Vimercate, li 29.01.2017

Oggetto: Progetto Preliminare della Riqualificazione di Viale Rimembranze
Indicazioni dei cittadini a seguito dell'Assemblea Pubblica del 13.01.2016

Immagine 1

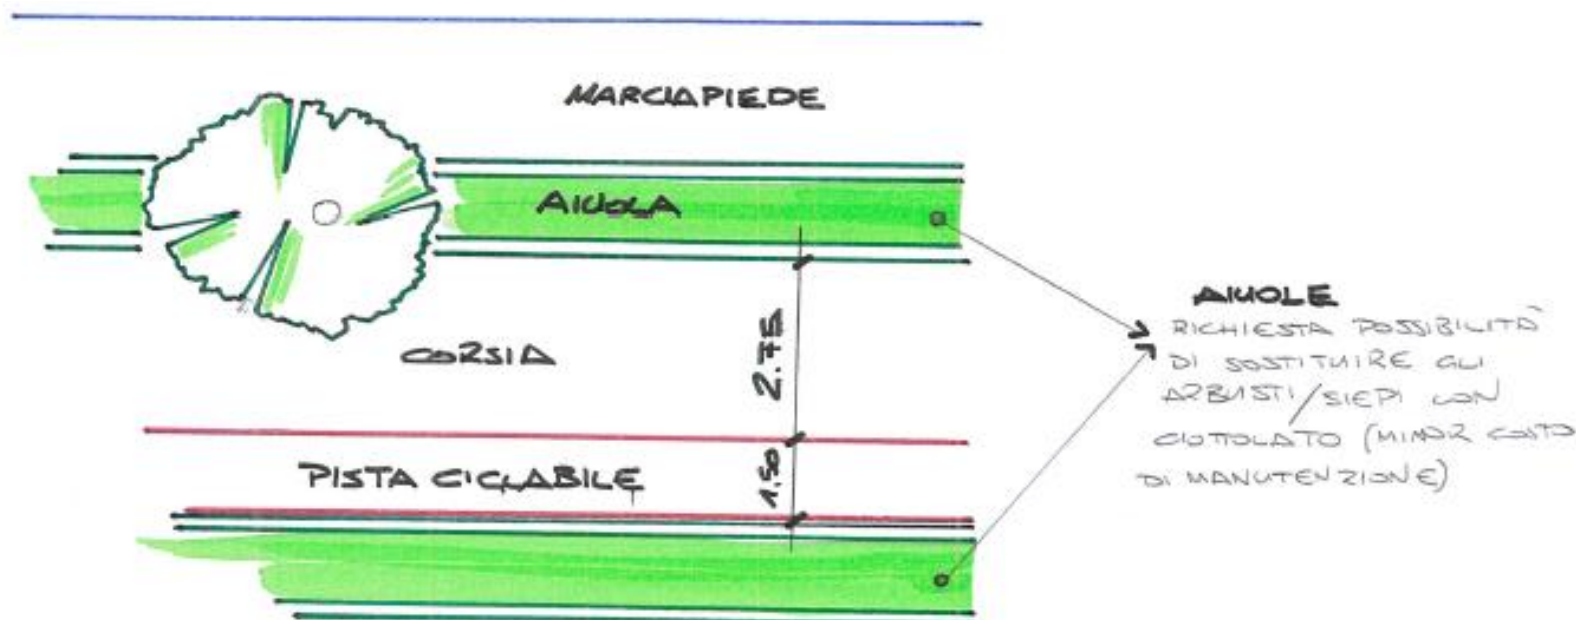
1. Prevedere in fase di realizzazione delle opere l'**innalzamento dei cippi commemorativi** (*che in fase di passata realizzazione dei marciapiedi erano stati parzialmente interrati dalla sezione del marciapiede stesso*);
2. Valutare in fase di progetto definitivo la possibilità di creare una **pista ciclabile** (*anche a raso*) limitrofa alla corsia veicolare (*cfr. immagine 1*);

3. possibilità di sostituire le siepi/arbusti previsti - in progetto preliminare - tra la carreggiata ed il marciapiede con **fondi ciottolati** (*che possano assicurare una manutenzione molto meno onerosa nonché evitare che le basi delle siepi divengano zone di accumulo della spazzatura di piccola entità*) (*cfr. immagine 1*).

Immagine 2

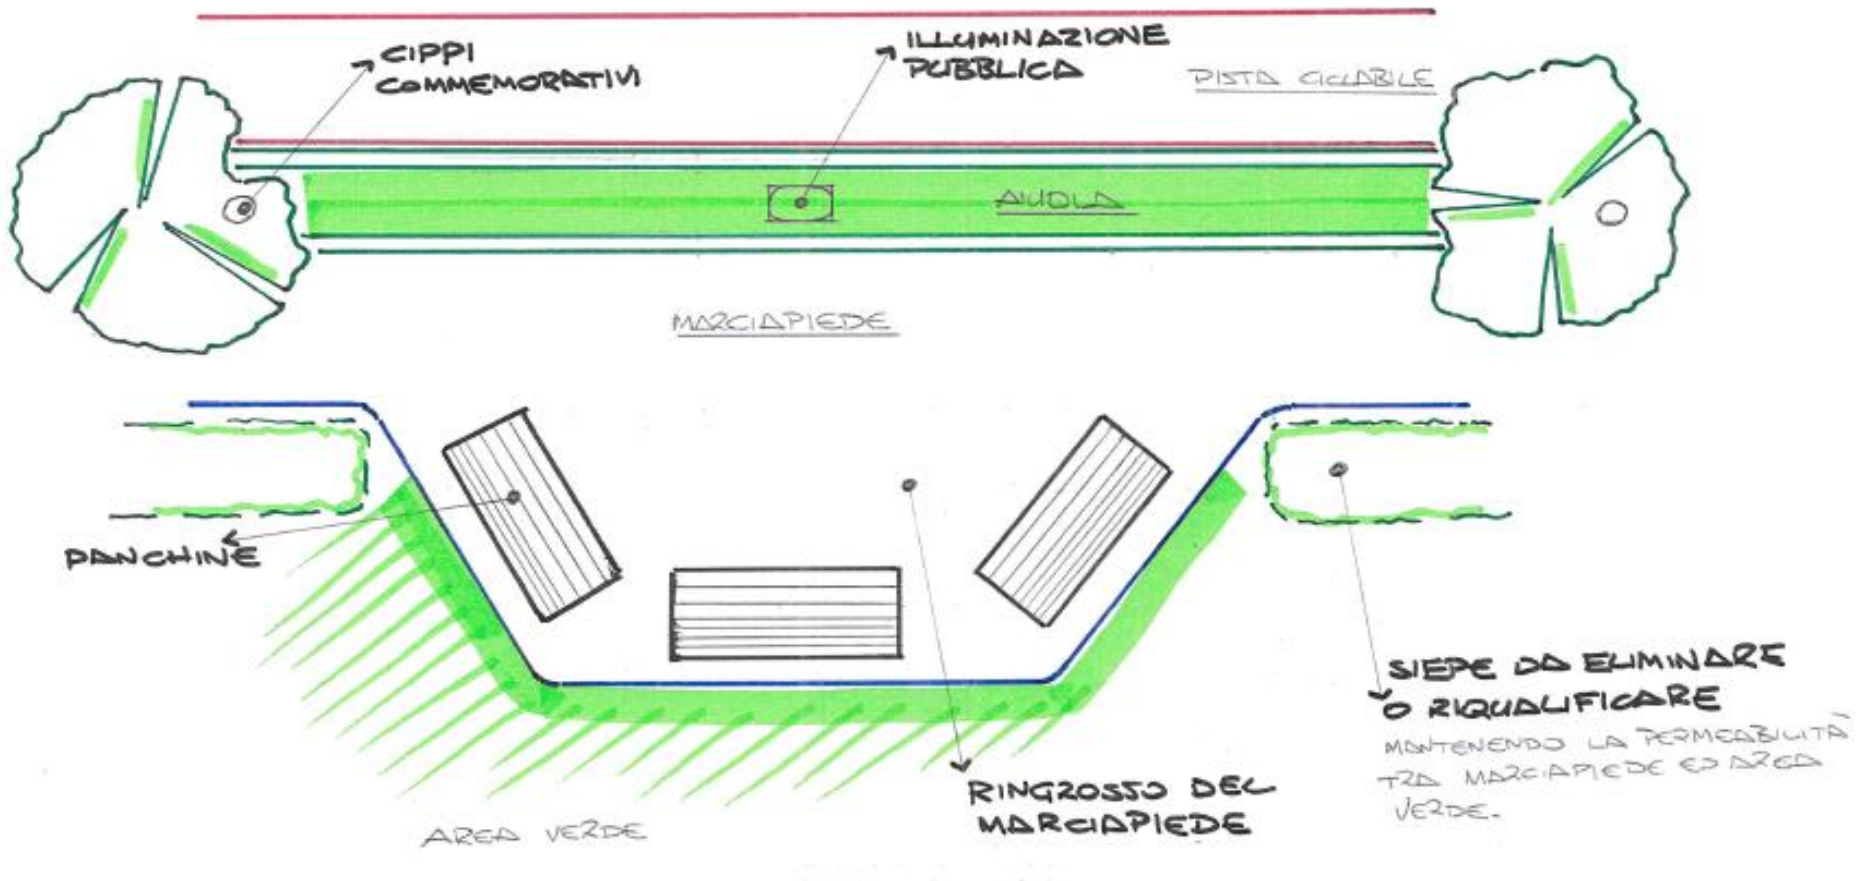
4. Inserire una variante al progetto preliminare che preveda l'**eliminazione totale o parziale della siepe** attualmente in fregio al marciapiede e delimitante l'area verde alle spalle del monumento ai caduti, al fine di rendere più "permeabile" la fruizione dell'area verde accedendo dal marciapiede di viale Rimembranze. Si richiede contestualmente di **posizionare alcune panchine**, possibilmente creando delle isole mediante "ringrossi" puntuali del marciapiede su cui posizionare le panchine stesse (cfr. immagine 2);
